Αλλαγές στην τροχαλία 532 0138 10

532 0138 10

Στα πλαίσια της συνεχόμενης εξέλιξης των προϊόντων μας τροποποιήθηκε η τροχαλία παρέκκλισης με τον κωδικό 532 0138 10.

Εικόνα 1: 532 0138 10 - παλαιός σχεδιασμός

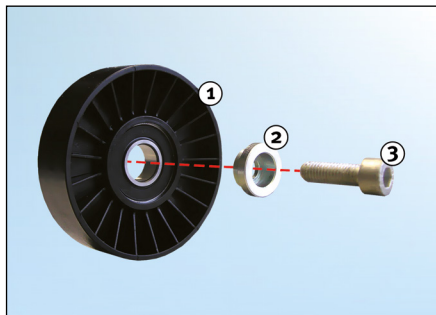
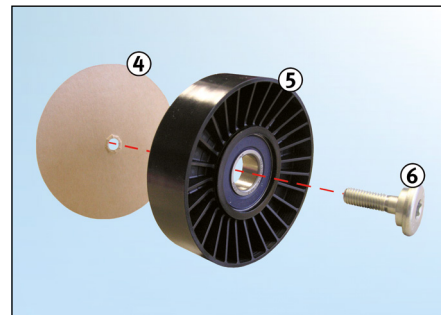
Στη συγκεκριμένη τεχνική ενημέρωση παρουσιάζονται τα χαρακτηριστικά του παλαιού και νέου σχεδιασμού.

1. Τροχαλία «παλαιός» σχεδιασμός
2. Αποστάτης
3. Βίδα

4. Χάρτινος δίσκος (ασφάλεια της βίδας - πρέπει να αφαιρεθεί πριν την τοποθέτηση)
5. Τροχαλία «νέος» σχεδιασμός
6. Βίδα (με ενσωματωμένο αποστάτη)
